*Dossier n° 5560
IC/2020/ 0A2*

**ARRETE PREFECTORAL COMPLEMENTAIRE
relatif à l'installation de stockage de déchets non
dangereux exploitée sur le territoire de la commune
de FLAVIGNY-LE-GRAND-ET-BEAURAIN**

ARTICLE 2. Modifications et compléments apportés aux prescriptions des actes antérieurs

PLAN DE LOCALISATION DES SUBDIVISIONS
Echelle : 1/11000ème

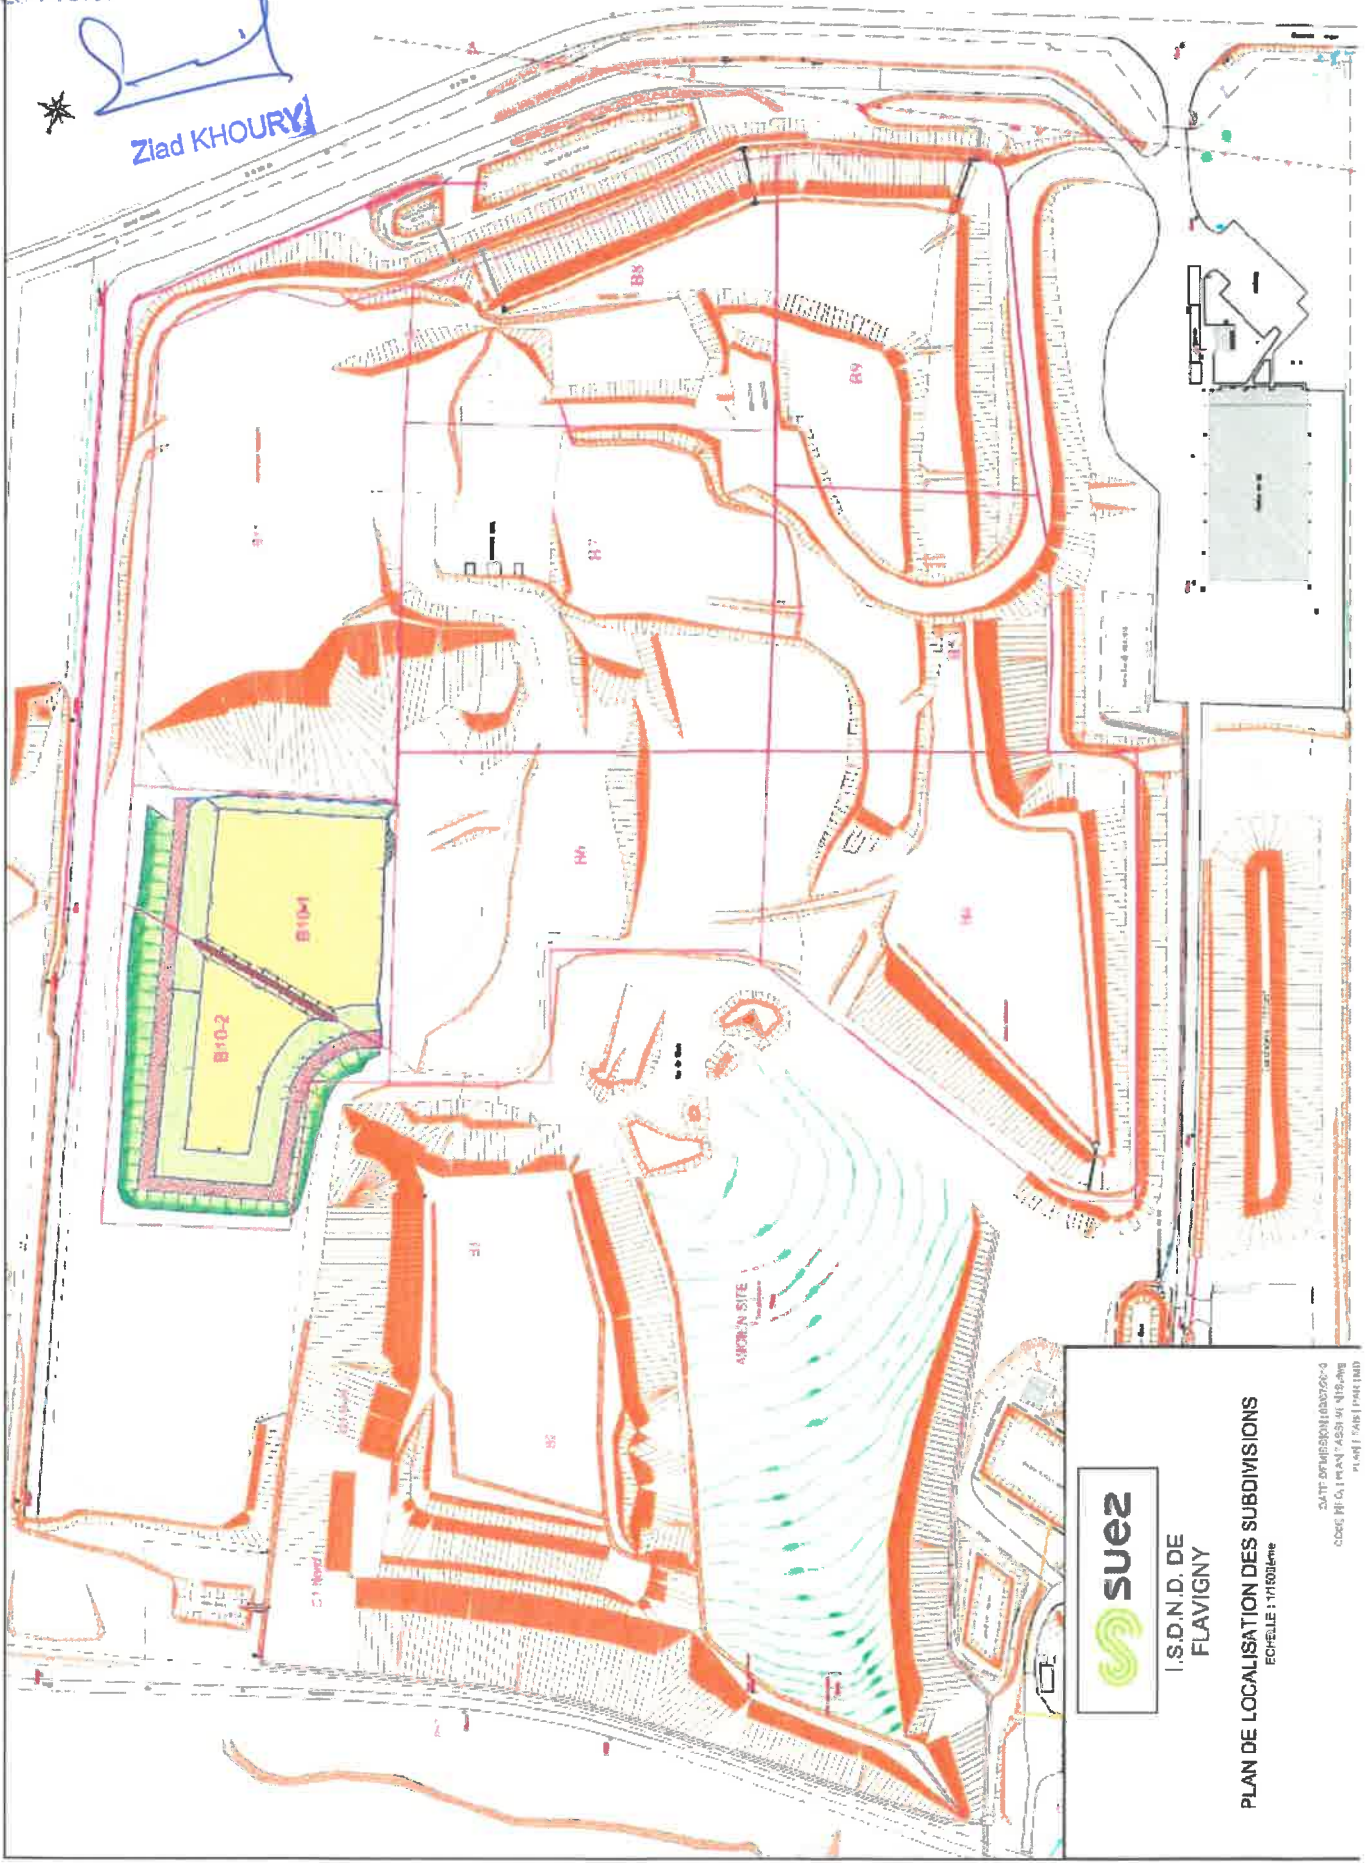
CAS PARTICULIER DU CASIER B10

Les digues périphériques du casier B10 peuvent être dressées en une ou deux opérations.

Si l'exploitant fait le choix de réaliser les digues périphériques en une opération, l'ancrage intermédiaire à 10 mètres de hauteur mentionné au paragraphe 5 de l'article 33.6 de l'arrêté préfectoral du 29 décembre 2014 n'est pas nécessaire, sous réserve que le dimensionnement de la tranchée d'ancrage soit réalisé selon les règles de l'art. La pente du talus qui relie le fond de la subdivision à la banquettes est de 3/1.
